白鳥台地区みんなで作る義務教育学校推進協議会 委員

白蘭小学校 室蘭市改修素案 ※改訂版(20230417)

白鳥台地区みんなで作る義務教育学校推進協議会 第1回教室配置等検討部会 議事録概要

白鳥台地区みんなで作る義務教育学校推進協議会 第1回教室配置等検討小部会 会議録

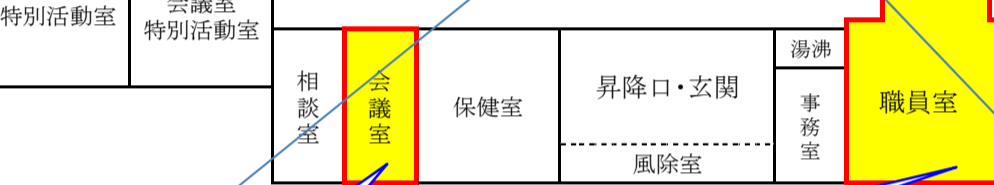
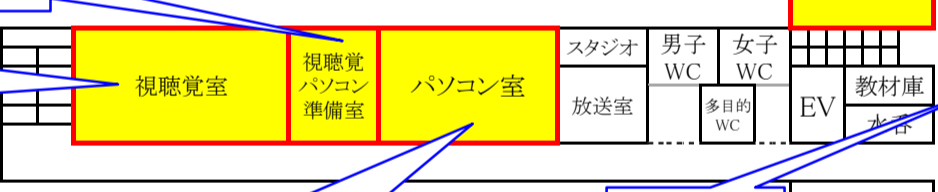
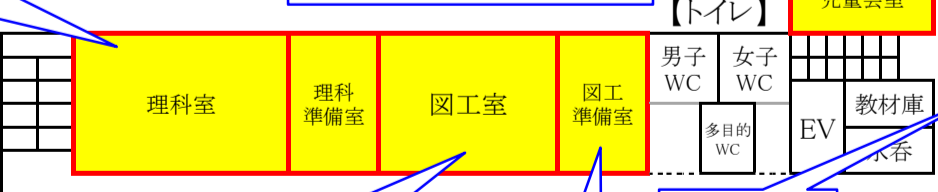
「器具庫3」と「会議室」の壁を壊し、会議室を器具庫として使用

バスケットゴールの高さが小学生仕様で低いため、高さ調整可能なゴールにできないか

物置の設置

1~4年生の充電保管庫、児童のファイル等の収納場所とする

家庭・地域交流室に変

1~4年生の教材庫とする。

職員室と廊下の壁を撤去し職員室を広げる。45人分の机が設置可能。

壁を抜いて多目的スペースの一部を廊下と兼用する

収納物を資料室、物置等へ移動して運動会用具等を置いている教材室とする。

ギター(20本程)を収納できるラックが必要
収納棚の追加

美術準備室に転用

美術室に転用
水回りの確保(水道は最低8個)、
棚の増設が必要

英語教室に名称変更

【実験台】中学生には少し低い。ガスの元栓の位置が使いにくい。中学校段階では、従来のガスバーナーが使用できるようにする必要あり。教科書等を置くスペースが狭い。実験台の幅が若干狭い。
【収納場所】増設が必要、廊下側のガラス張りを掲示板化
【準備室】物品を収納する棚が少し必要。薬品棚の増設が必要
【暗幕】暗闇で行う実験があるので、暗幕が必要。廊下側のガラス棚も光を遮断できるように暗幕を付けるか、ガラス部分を板でふさぐかの対応が必要

図工・技術準備室に名称変更
棚の増設が必要、作業机が小さい、
コンセントの容量を上げてほしい

白蘭小学校 室蘭市改修素案 (R5.2.18)

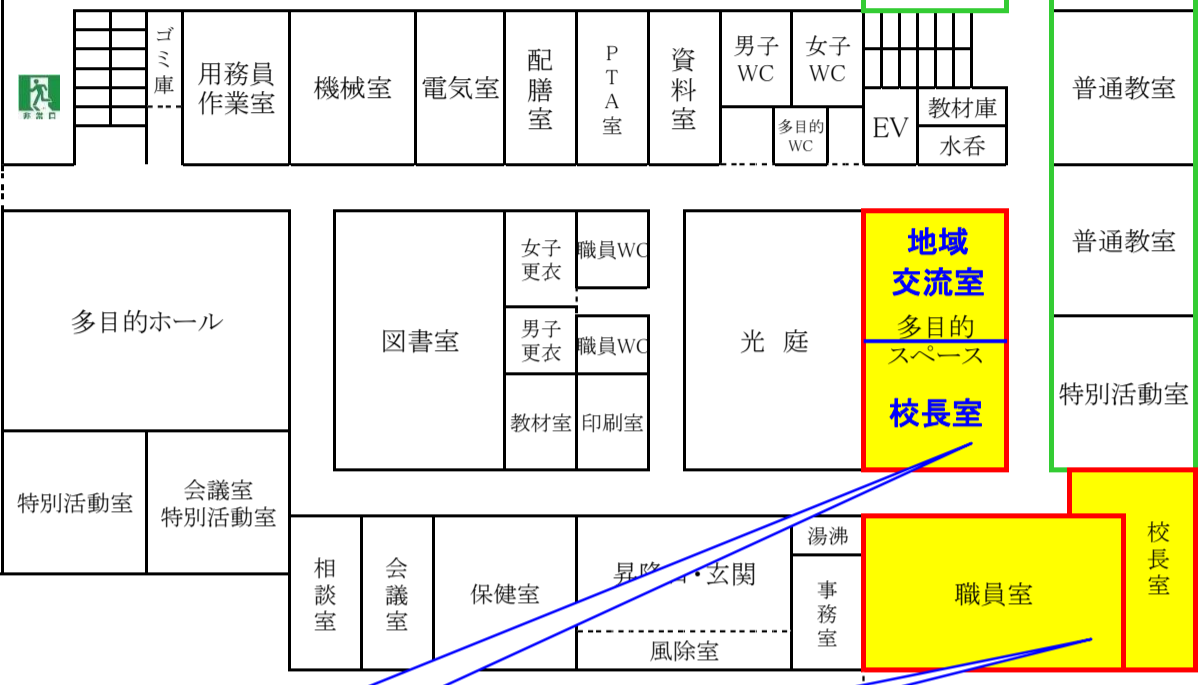
「器具庫3」と「会議室」の壁を壊し、会議室を器具庫として使用

バスケットゴールの高さが小学生仕様で低いため、高さ調整可能なゴールにできないか

「多目的スペース」内に「校長室」と「地域交流室」を設置
※水回りの可否

「職員室」と「校長室」の壁を壊し、「職員室」として使用

英語教室に名称変更

美術準備室に転用

ギター(20本程)を収納できるラックが必要

美術室に転用
水回りの確保(水道は最低8個)、棚の増設が必要

【実験台】中学生には少し低い。ガスの元栓の位置が使いにくい。中学校段階では、従来のガスバーナーが使用できるようにする必要あり。教科書等を置くスペースが狭い。実験台の幅が若干狭い。
 【収納場所】増設が必要
 【準備室】物品を収納する棚が少し必要。薬品棚の増設が必要
 【暗幕】暗闇で行う実験があるので、暗幕が必要。廊下側のガラス棚も光を遮断できるように暗幕を付けるか、ガラス部分を板でふさぐかの対応が必要

図工・技術準備室に名称変更
棚の増設が必要、作業机が小さい、コンセントの容量を上げてほしい

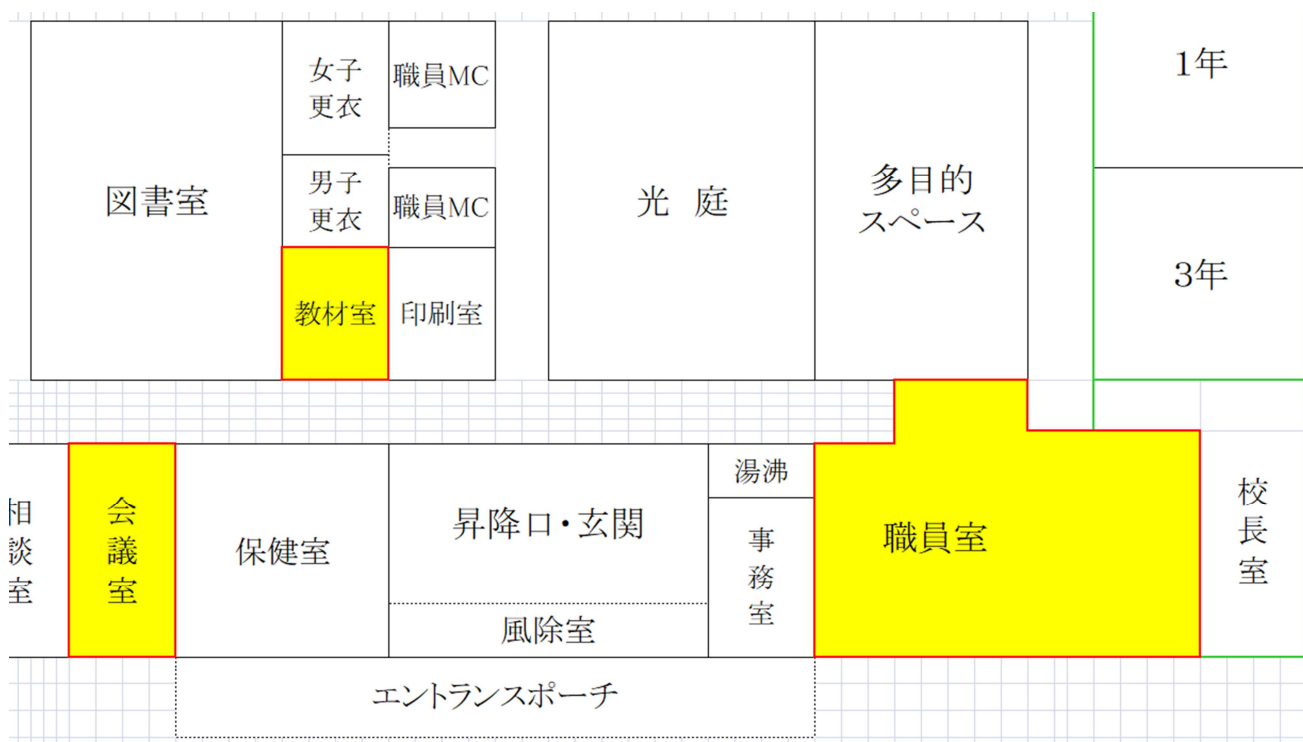
- 職員室を廊下側まで広げることで、先生方のスペースの確保がされると思うが、この場合、校長に来客があった際は、玄関から光庭を通して回るような形となるが、不便だと思う。また、お客さんが教室の前を通る形となるので、子供達も気になるのかなと思うので、現在の職員室前の通路を塞ぐことはやめた方がよいと思う。

- ① 1階の「光庭」におけるフリースペースの設置（テーブルや椅子）
- ② 教材庫の拡充
⇒音楽室の一部を活用できないか検討
- ③ 職員室の改修内容について再検討（通路を塞がない方法）
⇒小委員会終了後に、学校と市で話し合った結果、下記の図のとおり、
多目的スペースを通れるように改修する

⇒現在の廊下を活かせるような形で検討する。
